Réponse à l'avis de la Mission Régionale d'Autorité Environnementale du 25 mai 2023

Projet de parc éolien de la Haie du Moulin (Haute-Marne, 52)
Communes de Cirey-lès-Mareilles et Mareilles

Maître d'Ouvrage : SAS Eoliennes de la Haie du Moulin

Figure 1 : Hypothèse de raccordement au poste source de Chaumont

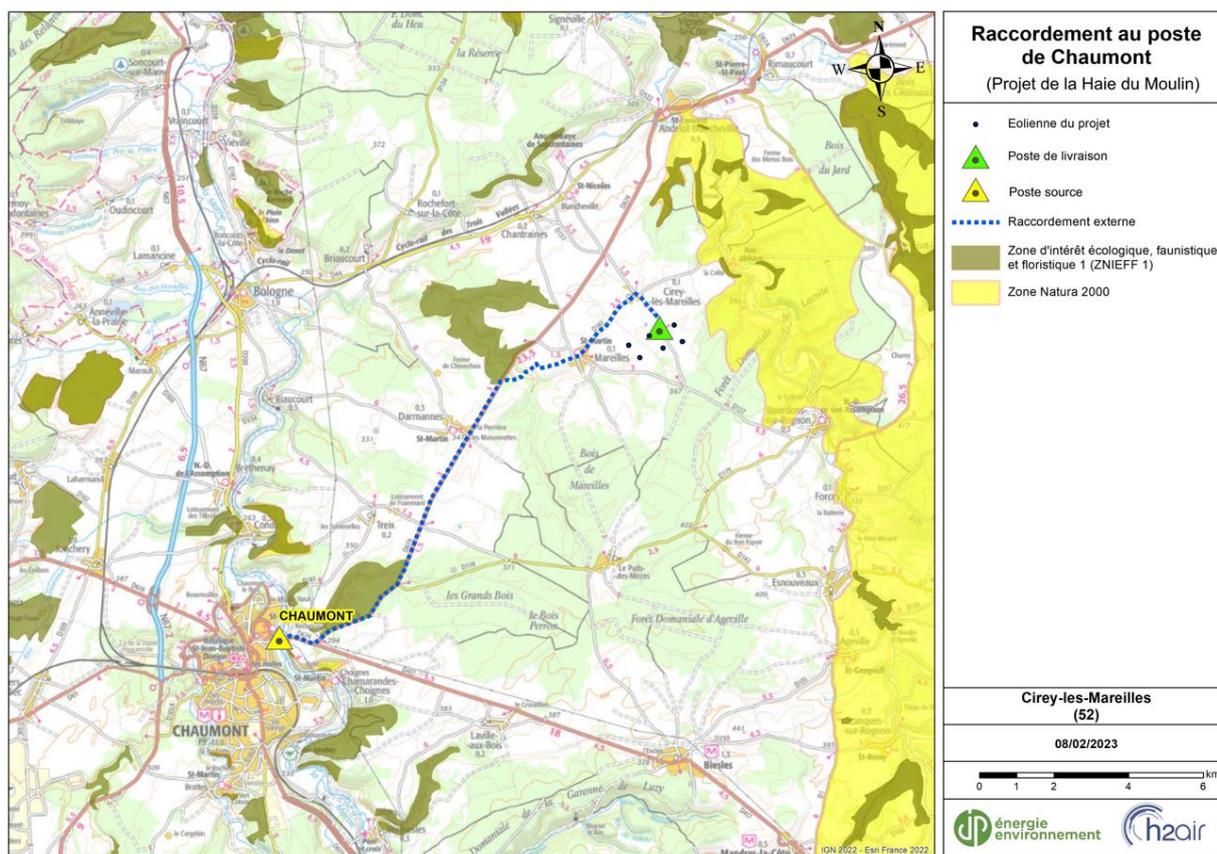
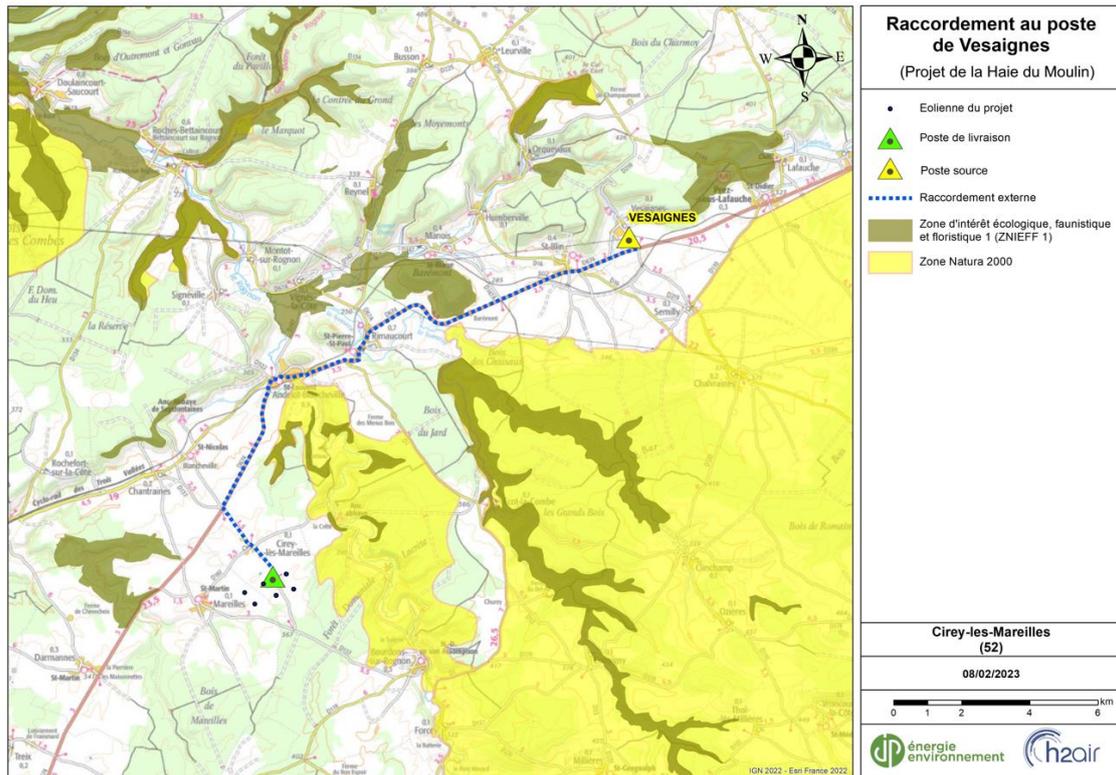
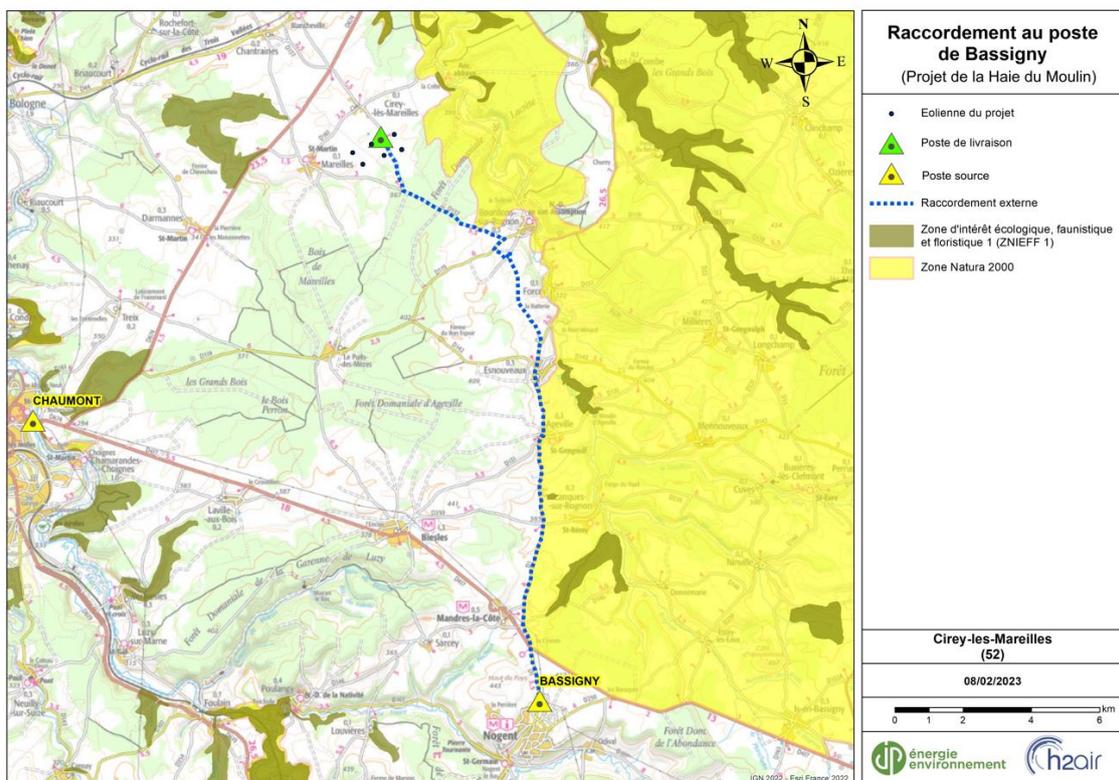
L'Ae rappelle au pétitionnaire que le périmètre d'étude s'entend pour l'ensemble des opérations d'un projet⁸ et par conséquent, que l'étude d'impact doit apprécier également les impacts du raccordement à un poste source.

Eoliennes de la Haie du Moulin renvoie l'Autorité Environnementale vers le chapitre 6.3 de l'Etude d'Impact (pages 289 à 291) où différentes possibilités de raccordement sont évoquées et des tracés potentiels présentés avec une attention portée aux zonages environnementaux. Comme précisé dans l'étude, ces tracés ne traversent aucune zone sensible.

En effet, le raccordement sur les postes électriques de Chaumont, Vesaignes, Bassigny a été étudié vis-à-vis des enjeux environnementaux :

Sur le plan technique, le raccordement au poste source se fera par liaison souterraine à 20 000 volts. Le tracé empruntera au maximum les routes et chemins existants. La réalisation du raccordement externe sera effectuée à l'aide d'une trancheuse, qui permettra d'ouvrir une tranchée à environ 1 m de profondeur, poser le câble et le filet avertisseur. Puis la tranchée sera rebouchée. Le stockage des déblais sera effectué le long du tracé de raccordement et restera temporaire, les terres servant au rebouchage. La mise à nu de la tranchée pour le passage des câbles sera particulièrement courte, l'ouverture de la tranchée, la dépose des câbles et sa fermeture se faisant dans un laps de temps limité.

Figure 4 : Sensibilités environnementales – CC Meuse Rognon

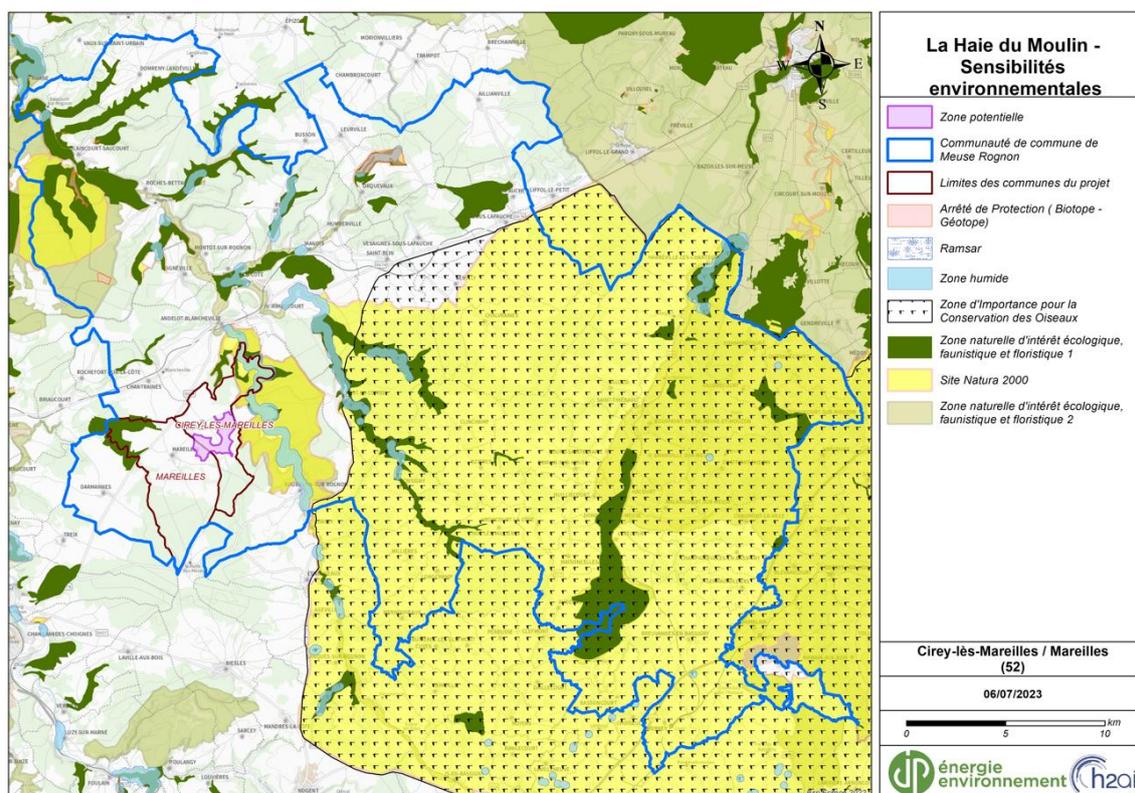
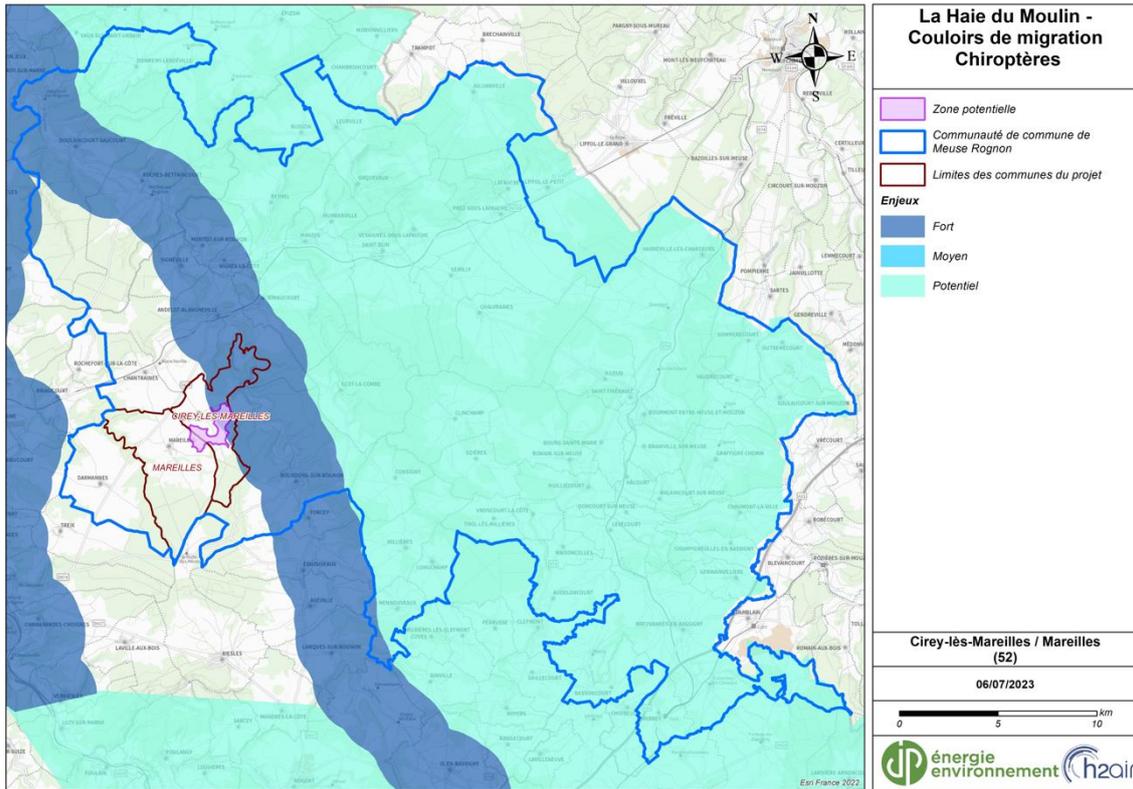
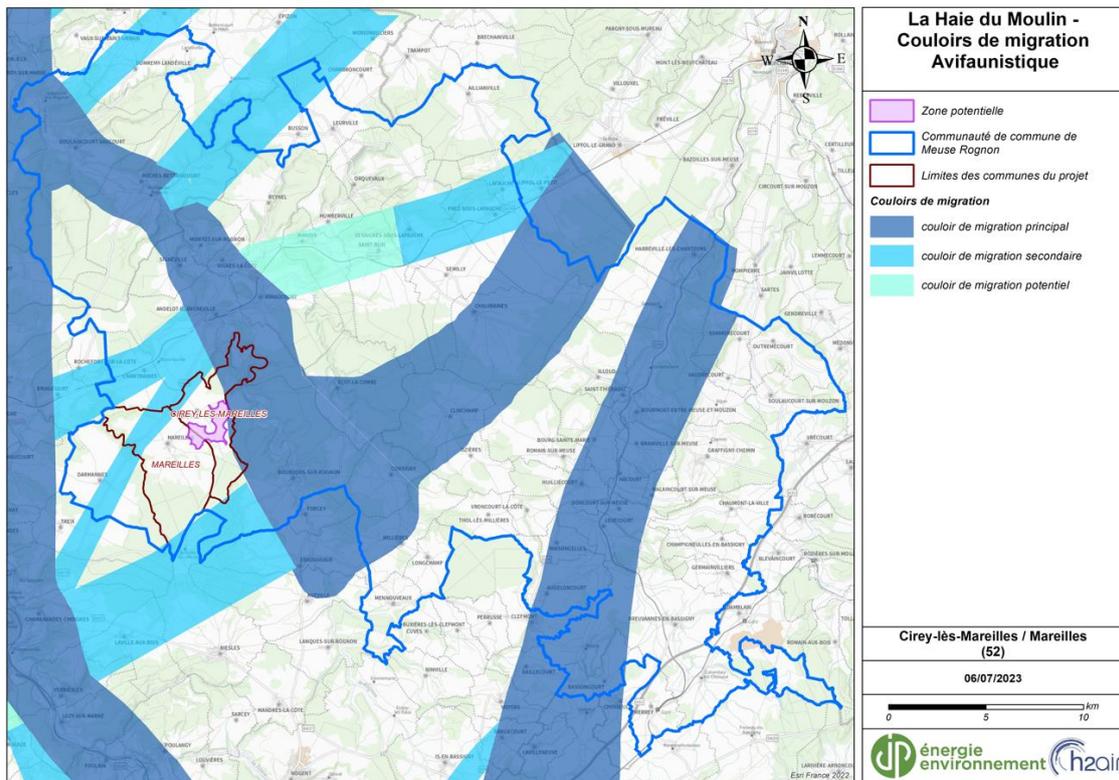
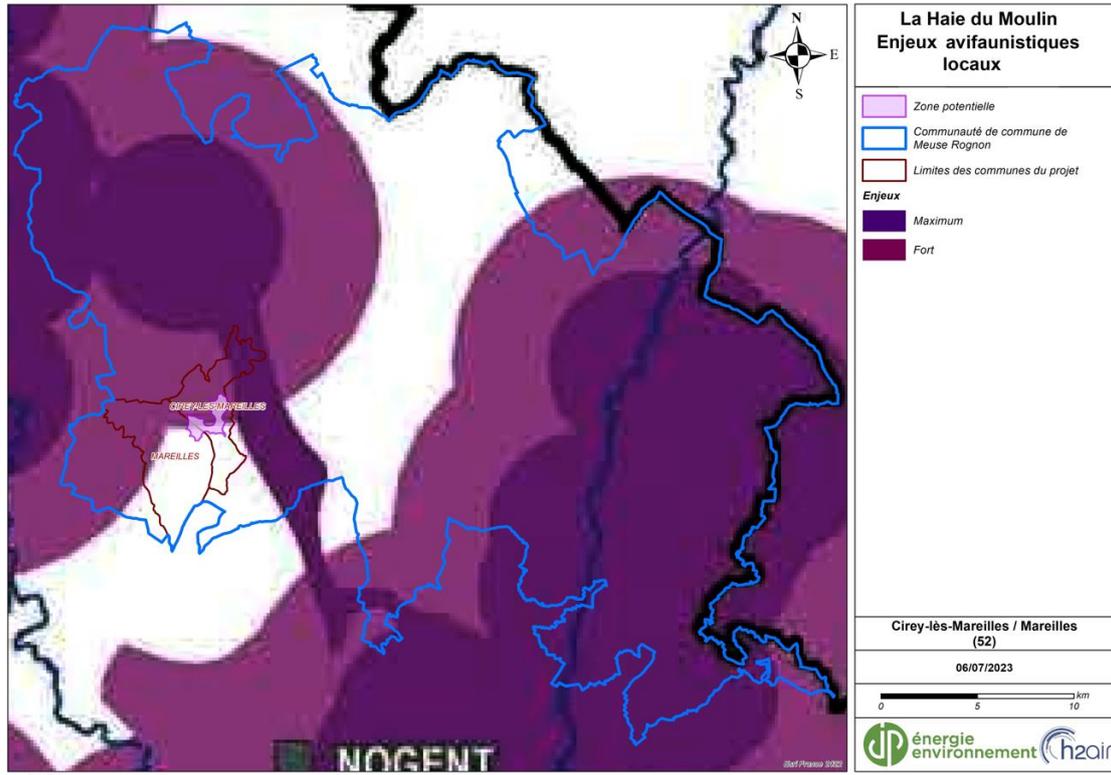
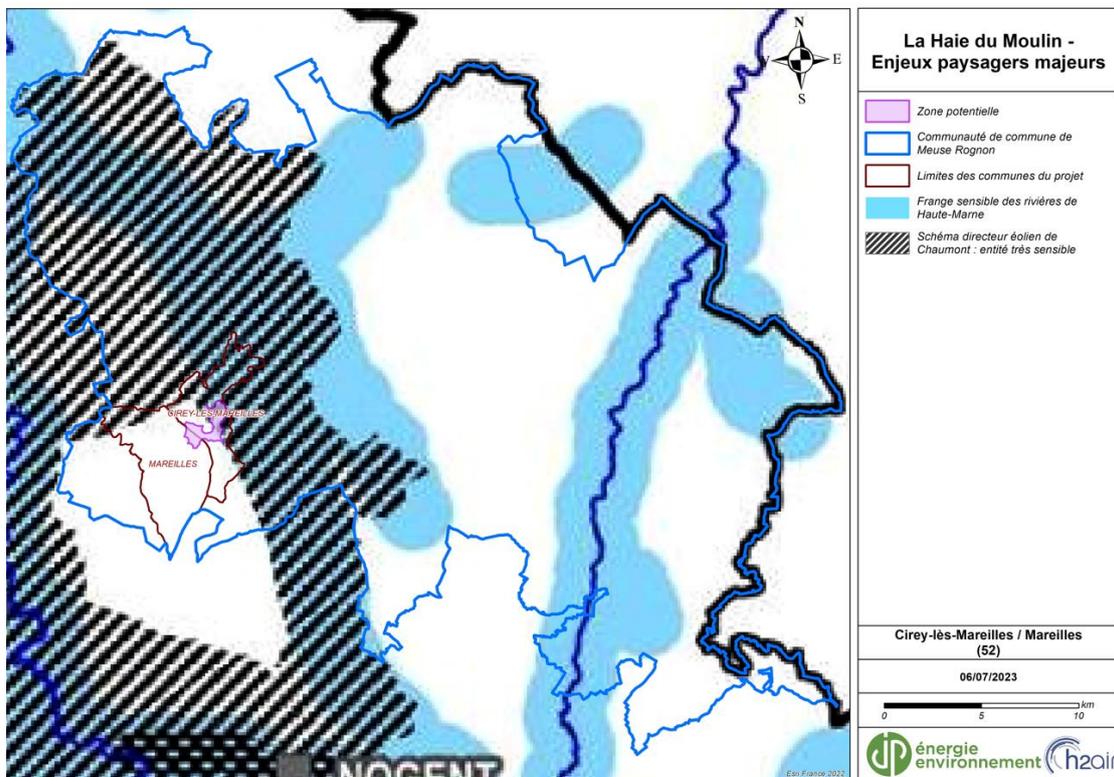
Le dossier justifie que l'ensemble de la ZIP est exempt de trame verte ou bleue et que le projet n'entravera donc pas de corridor écologique. Toutefois, l'Ae souligne que le SRE mentionne aussi une obligation de portée générale, d'éviter les couloirs de migration des oiseaux, en prévoyant que des zones d'évitement soient réservées à cet effet. De plus, la question de la préservation des paysages y est également mentionnée en tant que principe général. Ainsi, l'Ae ne partage pas l'affirmation du pétitionnaire consistant à considérer que la zone d'implantation du projet est favorable à l'éolien d'après le SRE.

L'Ae souligne par ailleurs que ce schéma datant de 2012 est désormais ancien, et n'a pas été mis à jour alors que de nombreux projets éoliens se sont développés depuis et sont venus restreindre les espaces de passage pour les oiseaux, modifier les couloirs de migration ainsi que saturer les paysages comme le précisent les recommandations formulées dans les remarques liminaires du présent avis de procéder à une mise à jour de ce schéma.

Enfin, il est présenté ci-dessous une étude à l'échelle de la communauté de communes Meuse Rognon (qui s'étend sur 849 km²), qui prouve que le choix préalable de la zone d'implantation potentielle du projet a fait l'objet d'une analyse qualitative :

Le croisement de ces différentes cartes permet d'illustrer le fait que la zone d'implantation potentielle évite :

- Le site Natura 2000 « ZPS du Bassigny » qui s'étend sur plus des 2/3 de la communauté de communes Meuse Rognon ;
- Les zonages d'inventaires et autres zonages réglementaires ;
- Les couloirs de migration avifaune identifiés au SRE référencés sur environ 50% de la CC.

Figure 9 : Implantations vis-à-vis des couloirs de migration avifaune du SRE CA

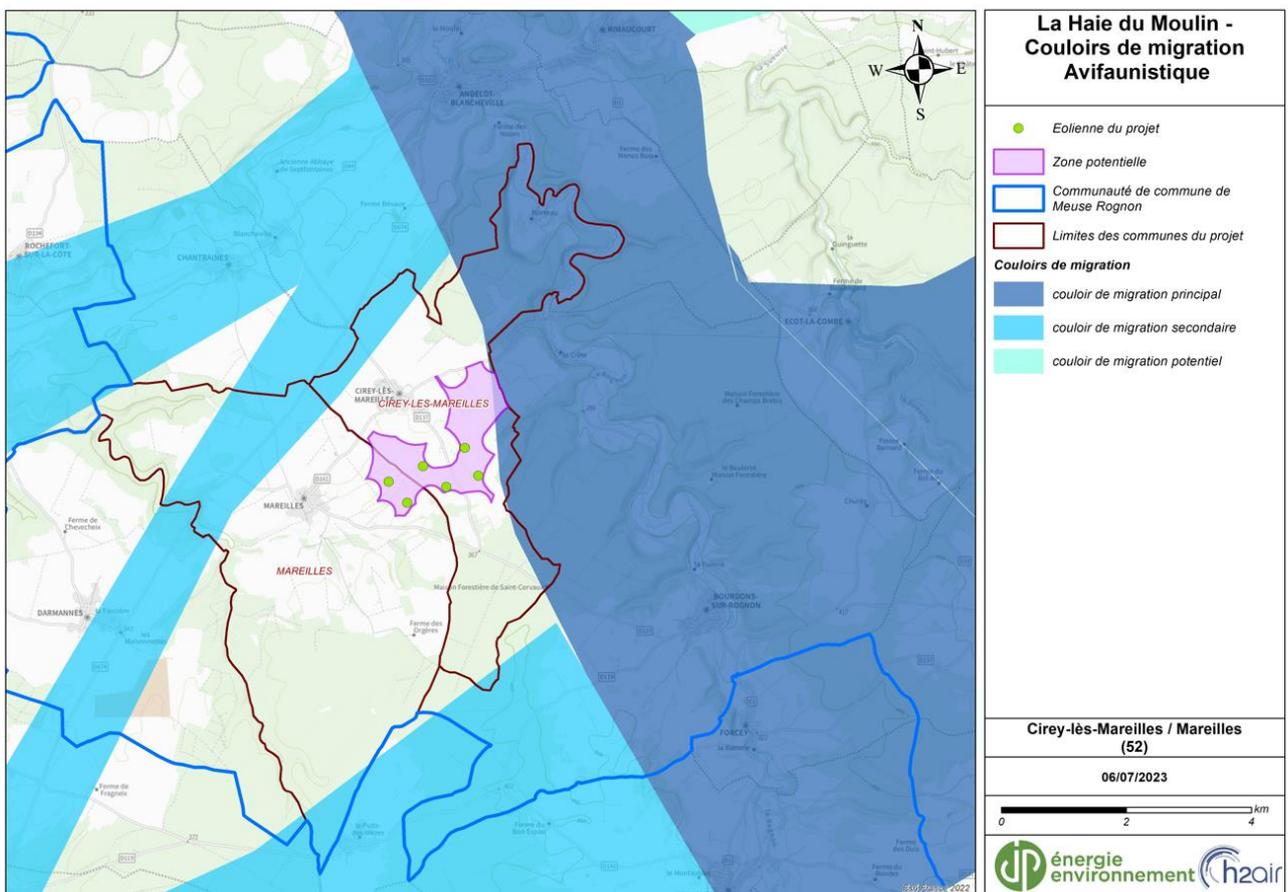
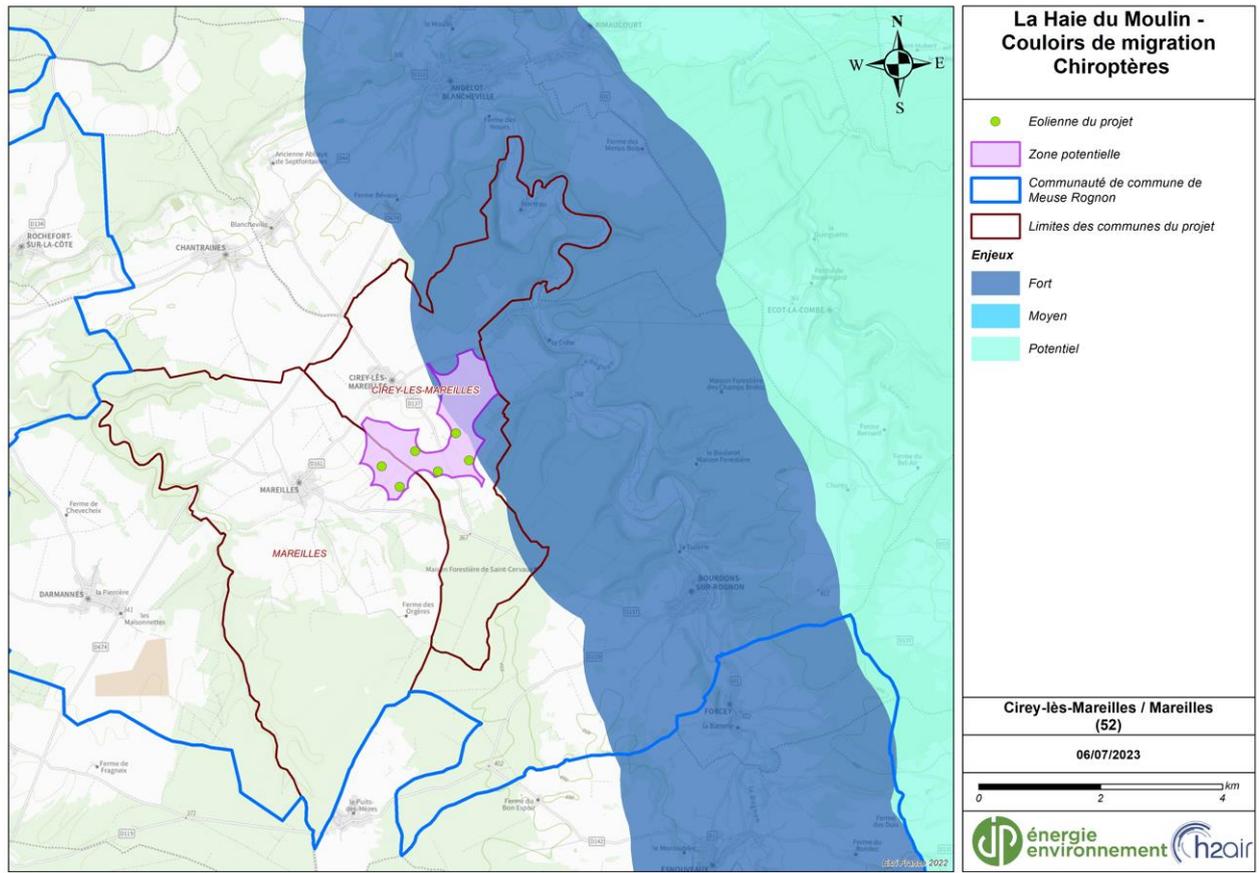
L'Ae regrette que la variante d'implantation retenue maintienne deux éoliennes à proximité d'un couloir principal de migration identifié dans le schéma régional Éolien de Champagne-Ardenne (les éoliennes situées le plus à l'est).

Eoliennes de la Haie du Moulin souhaite renvoyer l'Autorité Environnementale vers les figures 9 et 10 ci-dessus qui présente l'implantation des éoliennes par rapport aux couloirs de migration identifiés au niveau du SRE.

L'ensemble des éoliennes du parc de la Haie du Moulin est situé en dehors de tout couloir de migration identifié par le SRE.
